**Reguleringsplan for Fv. 57 med gang- og sykkelveg Lindås tettstad - Mongstad - 2.
gongshandsaming - ny høyring
RÅDMANNEN SITT FRAMLEGG TIL VEDTAK:**

På oppdrag frå Vestland fylkeskommune legg Multiconsult fram forslag til reguleringsplan for Fv. 57 – gang-/sykkelveg Lindås tettstad – Mongstad, planid. 1263 201407 som vist på plankart datert 4.12.2020 og med føresegner av revisjonsdato 4.12.2020 ut på ny høyring. Planområdet er på om lag 999 daa og strekk seg langs den 10 km lange strekninga av fylkesveg 57 mellom Lindås tettstad og Mongstad.

Endringar i plankart

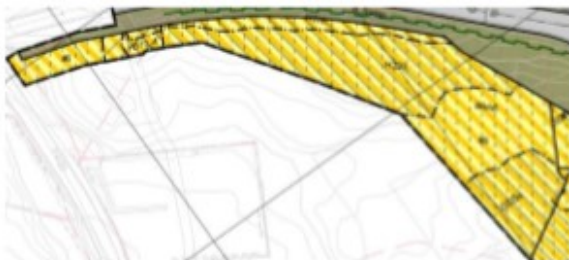
Kombinert byggeformål BAA 1-5 er endra til arealformål frå KPA 2011:

B1 og B2 (Bustader), BN1 (Nærings bygningar), BTK (Telekommunikasjonsanlegg), BGU2 (Grav- og urnelund).

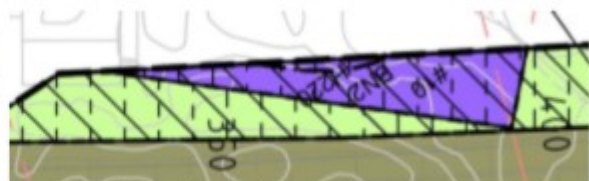
Kombinert byggeformål BAA 7-9 er endra til arealformål frå KPA 2011:

GBG (Blågrønnstruktur), BS (Sentrumsformål) og B3 (Bustader).

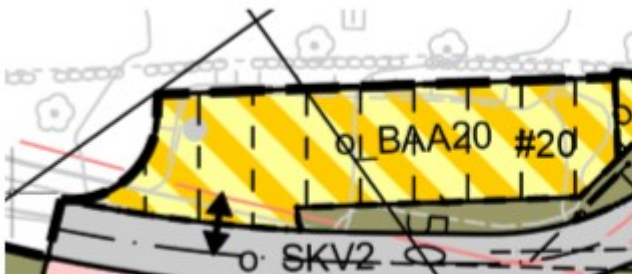
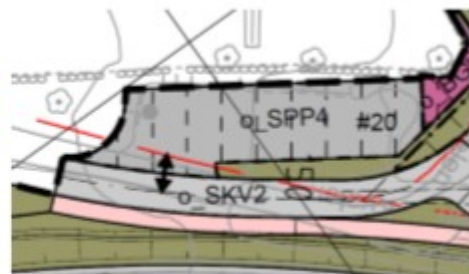
Kombinert byggeformål BAA20 er endra til arealformål frå detaljreguleringsplan rv. 568 1985 (Trafikkområde – køyreveg), o_SPP4 (Parkeringsplassar).

Endra føresegn § 4.2.5 Parkering (SPP) med nytt punkt d) etter ny rettleiar for bygge- og anleggsområde (Nummer § 4.3 ved offentlig ettersyn).

Plankart 2

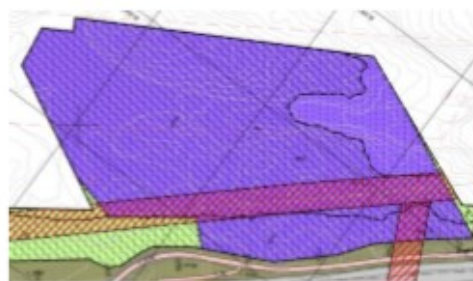
Kombinert byggeformål BAA11 er endra til arealformål frå KPA 2011, BN3 (Næringsbygningar).

Ny føresegn §4.1.3 Næringsbygningar, etter ny rettleiar for bygge- og anleggsområde.

Plankart 3

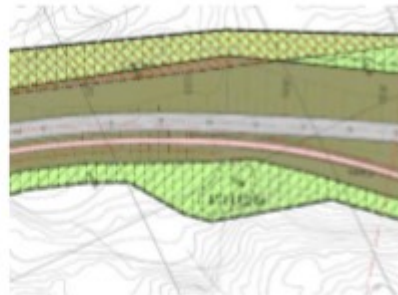
Etter innspel frå grunneigarar er det gjort fleire endringar i vegtilkomst.

Ny veg f_SV76. Endra føresegn §4.2.2 b) (nummer §4.2 ved offentlig ettersyn).

Veg f_SV11 er flytta lengre vest. Endra utforming av vegane SV12 og SV13 (vises også på plankart 4).

Garasje/uthus gnr. 118 bnr. 1 er forutsett fjerna og merka med kryss (215)

Plankart 5

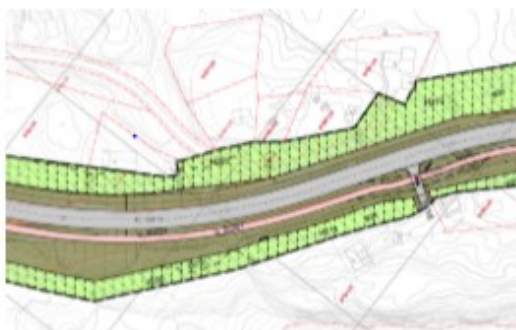
Etter innspel frå grunneigarar er utforming og lengde på veg f_ SV18 er endra slik at det er tilkomst til naustområde/sjø. Planområde er utvida.

Ny føresegn § 4.2.2. e). Planskildring kap. 7.8 er endra.

Plankart 7

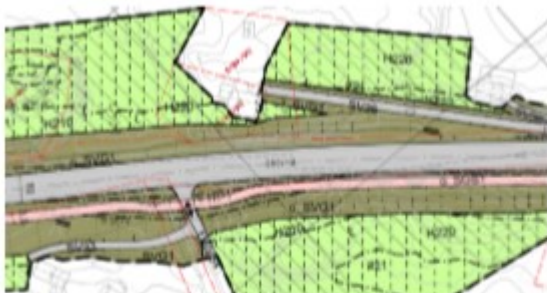
Etter innspel frå grunneigar er det endra utforming av veg SV33 og SV35.

Plankart 8

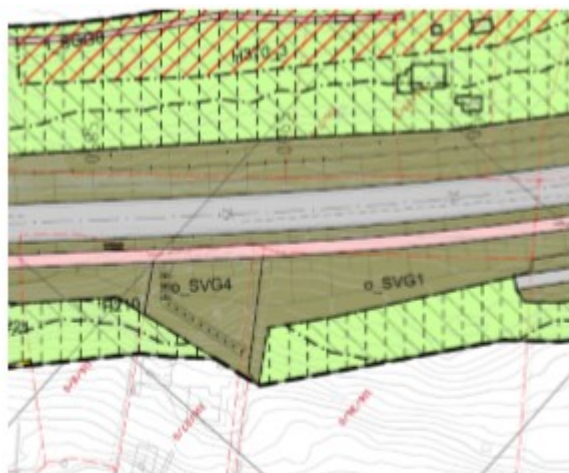
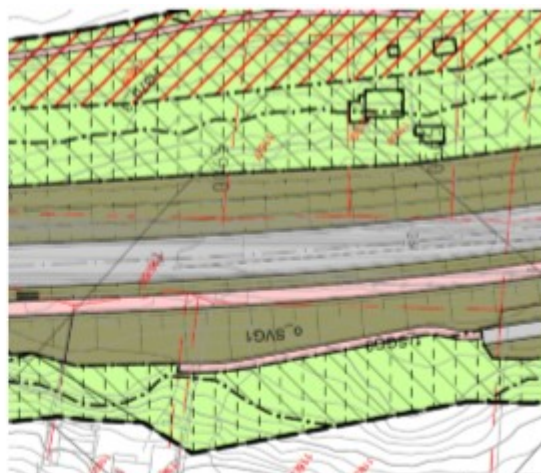
Etter innspel frå grunneigarar er trapp i SVG4 er tatt ut av planforslaget. Ein har då redusert storleik på SVG og tatt ut nummerering SVG4 (vises også på plankart 9). Føresegn om trapp SVG4 er tatt ut (jf. §4.6 ved 1. gongs høyring).

Det er regulert inn ein gangveg f_SGG9 til eigedomane gnr. 116 bnr. 8, 27 og 36 (vises også på plankart 9). Ny føresegn §4.2.3 h).

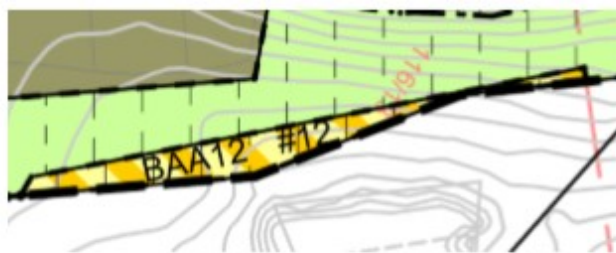
Kombinert byggeformål BAA 12 er endra til arealformål frå KPA 2011, VS (Småbåthamn).

Ny føresegn §4.5.3 Småbåthamn (VS), etter ny rettleiar for bygge- og anleggsområde

Plankart 9

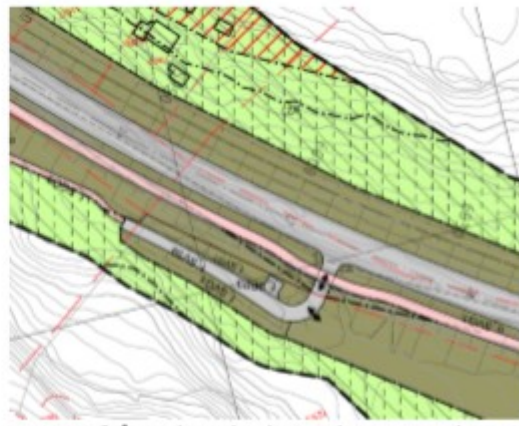
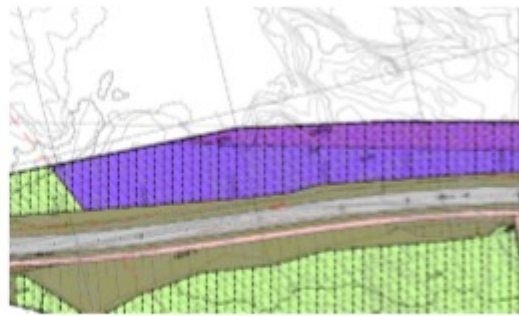
Etter innspel frå grunneigarar er det lagt til ei ny parkering SPP3 langs f_SV59. Ny landbruksavkøyrsløp ut i marka er vist med avkøyrsløp.

Ny føresegn parkering jf. §4.2.5 c) og føresegn for fellesveg f_SV59 jf. §4.2.2 h)

Plankart 10

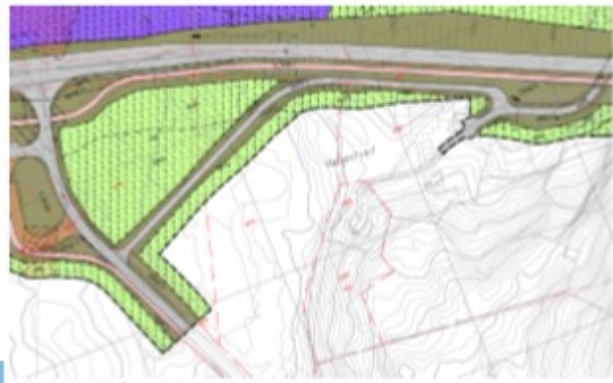
Etter innspel frå grunneigar er utforming og plassering av veg f_SV63 endra. Veg SV_65 er forlenga inn i tun. Planområdet er derfor redusert. Avkøyrslane SV62 og SV64 er tatt ut på grunn av desse endringane. Endra føresegn § 4.2.2. b).

H370_12 er tatt ut då denne ikkje er i terrenget

Plankart 11

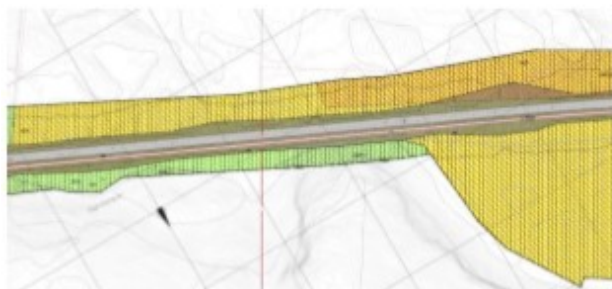
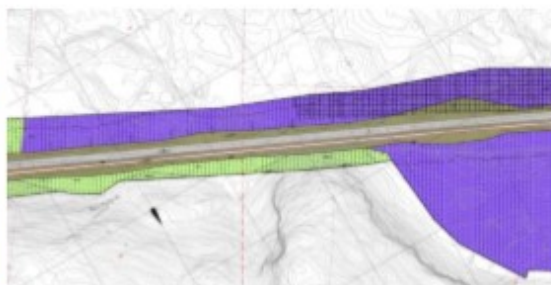
Kombinert byggeformål BAA 14 er endra til arealformål frå KDP 2010, BN5 og BN6 (Næringsbygningar) (gjeld også plankart 12).

Ny føresegn §4.1.3 Næringsbygningar, etter ny rettleiar for bygge- og anleggsområde.

Plankart 12

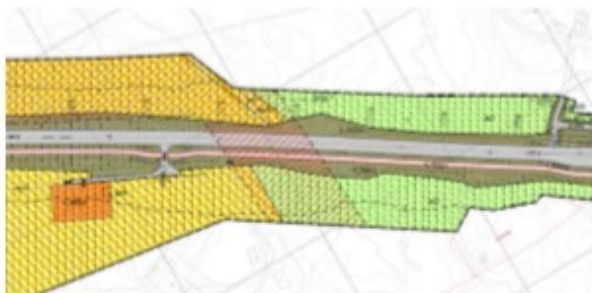
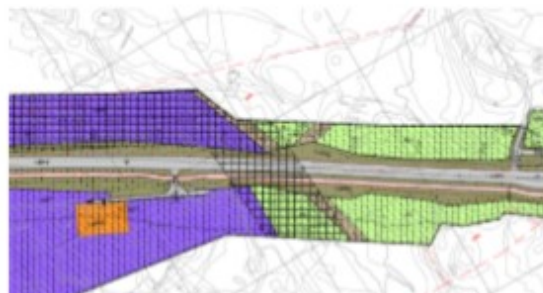
Veg o_SV66 er forlenga mot vest (snuhamar).

Etter innspel frå Hordaland fylkeskommune er planområdet utvida noko for å ta med ein jordkjellar på Hope. Denne er lagt i omsynssone H570_5 (vises også på plankart 13).

Kombinert formål 17 er endra til arealformål frå KDP 2010, Teknisk infrastruktur.

Plankart 13

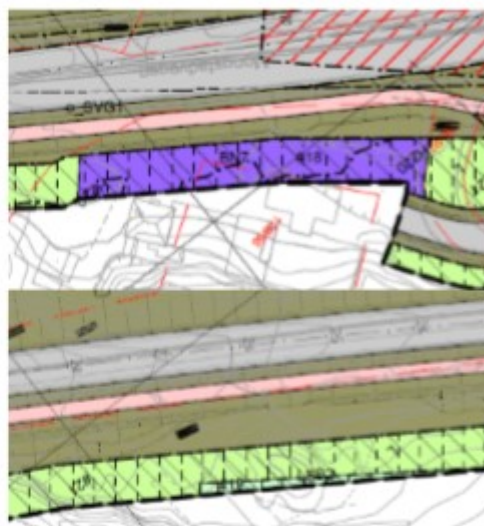
Etter innspel frå Hordaland fylkeskommune er planområdet utvida for å ta med ein jordkjellar på Hope. Denne er lagt i omsynssone H570_6. Endra føresegn § 5.2.2 b). Planskildring kapittel 8.6 er endra.

Etter planen var levert kommunen i 2017 utførte Hordaland fylkeskommune arkeologiske registreringar. Det er lagt til eit nytt føresegnssområde #31, Askeladden ID 231169. Løyve til inngrep i automatisk freda kulturminne.

Ein har stengt avkøyrsla til gnr. 126 bnr. 7 sør for fv. 57. Avkøyrsla var ikkje opparbeida i 2016 og ut i frå trafikktryggleik er denne avkøyrsla vist som stengt.
